大型トラック 座席(ベルトインシート) シートヒータ交換のリコールについて

(届出日：令和5年11月16日 開始日：令和5年11月17日)

リコール番号 5407

改善箇所説明図

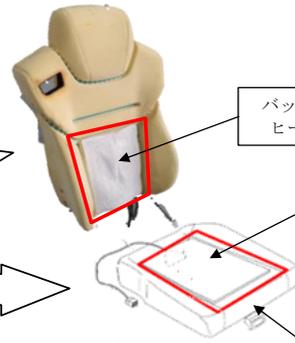
基準不適合発生箇所

ヒータ付きベルトインシート搭載車において、ヒータ線と電源線を接続するカシメ作業が不適切なため、ヒータ線と電源線が十分にカシメられていないものがある。そのため、配線同士が部分接触を起こし、接触部の電気抵抗が大きくなるため、スリーブの周辺温度が異常上昇し、運転者が火傷、最悪の場合、火災に至るおそれがある。

改善措置の内容

全車両、バックレスト側ヒータマットとクッションを対策品に交換する。
但し、部品の準備に時間を要するため、対策品に交換するまでヒータを使用することを一時控えるようにユーザーに周知を行う。

識別: 作業完了車には、シートレールの締結ボルトに赤ペイントを塗布する。
